WZP.271.5.2021.E

Oznaczenie i numer postępowania: **„Wykonanie robót budowlanych polegających na termomodernizacji i przebudowie budynku Przedszkola nr 19 przy ul. Grunwaldzkiej 13 w Bydgoszczy” - WZP.271.5.2021.E**

Na podstawie art. 135 ust. 6 ustawy z dnia 11.09.2019r. Prawo zamówień publicznych (tekst jedn. Dz. U. z 2021 r., poz. 1129) Zamawiający przedstawia zadane pytania i udziela odpowiedzi:

Schemat iniekcji dwustronnej

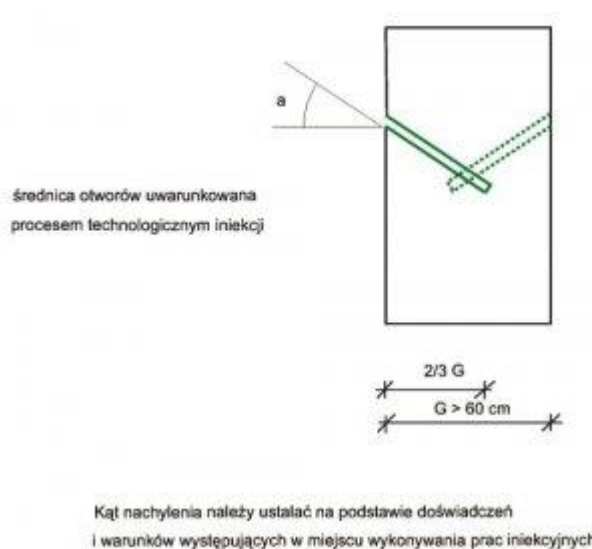
Proszę o wskazanie zakresu prac na ścianach piwnic od wewnątrz – zarówno wewnętrznych jak i zewnętrznych, w opisie wskazano odbicie i odtworzenie tynków na wszystkich ścianach piwnic (opis str.A/14-„usunąć wszystkie zniszczone tynki wewnętrzne w piwnicach”), z rzutu piwnic wynika, że całkowicie należy usunąć tynki ze wszystkich ścian zewnętrznych, natomiast wewnętrznych do wysokości 100 cm powyżej posadzki.

Zakres robót na ścianach piwnicznych od wewnątrz budynku przedszkola:

- usunąć tynki ze ścian zewnętrznych szczytowych,

- usunąć istniejący tynk z powierzchni podłużnych ścian zewnętrznych oraz wszystkich wewnętrznych ścian piwnicznych na wysokość do 100 cm powyżej posadzki, w przypadku występowania zawilgoceń lub uszkodzeń usunąć tynk z całej powierzchni ściany,

- wydfutować spoiny do głębokości 2 cm,
- na odsłonięte powierzchnie nanieść metodą natryskową preparat grzybobójczy- 2 krotnie w odstępie 24 godzin (należy zastosować środek grzybobójczy na bazie czwartorzędowych soli amoniowych, nie stosować preparatu gdzie substancją grzybobójczą jest chlor),

- we wszystkich narożach ścian zewnętrznych wykonać iniekcijną hydroizolację strefową w obszarze o wymiarach 1,0 m wwyż i wzdłuż nad posadzkami,
- wykonanie izolacji poziomej zewnętrznych ścian piwnic (po obwodzie budynku) metodą iniekcji krystalicznej ciśnieniowej dwustronnej (zgodnie z opisem poniżej),

- po wykonaniu hydroizolacji pionowej ścian piwnic, iniekcji krystalicznej oraz hydroizolacji strefowej, ściany należy dosuszyć w sposób naturalny lub za pomocą przenośnych osuszaczy

- przeprowadzić badanie mykologiczne w celu potwierdzenia skutecznego zwalczania zarodników grzybów,
- uzupełnić spoiny między cegłami,
- ściany wykończyć tynkiem renowacyjnym odpornym na zasolenie i zawilgocenie, pomalować farbą dyfuzyjną.

Wykonanie iniekcji krystalicznej (izolacji poziomej) przeprowadzić według:

ZGODNIE Z RYSUNKIEM W MIEJSCACH WYSTĘPOWANIA ZAGRZYBIENIA ZEWNĘTRZNYCH ŚCIAN PIWNICZNYCH WYKONAĆ (PO OBWODZIE BUDYNKU) POZIOMĄ HYDROIZOLACJĘ (PRZEPONĘ) METODĄ INIEKCJI KRYSZALICZNEJ CIŚNIENIOWEJ DWUSTRONNEJ OD WEWNĄTRZ ORAZ OD ZEWNĄTRZ BUDYNKU ZGODNIE Z TECHNOLOGIĄ WYBRANEGO PRODUCENTA.

Iniekcję od wewnątrz i od zewnątrz wykonać w poziomie hydroizolacji poziomej posadzki piwnic.

Iniekcję należy wykonać zgodnie z technologią wybranego producenta, zatem dostawca technologii sam winien określić poziom posadowienia pakierów względem posadzki piwnic , rozstaw , średnicę

pakerów oraz szacunkową ilość iniektu by zagwarantować szczelność i trwałość wykonania wtórnej izolacji poziomej.
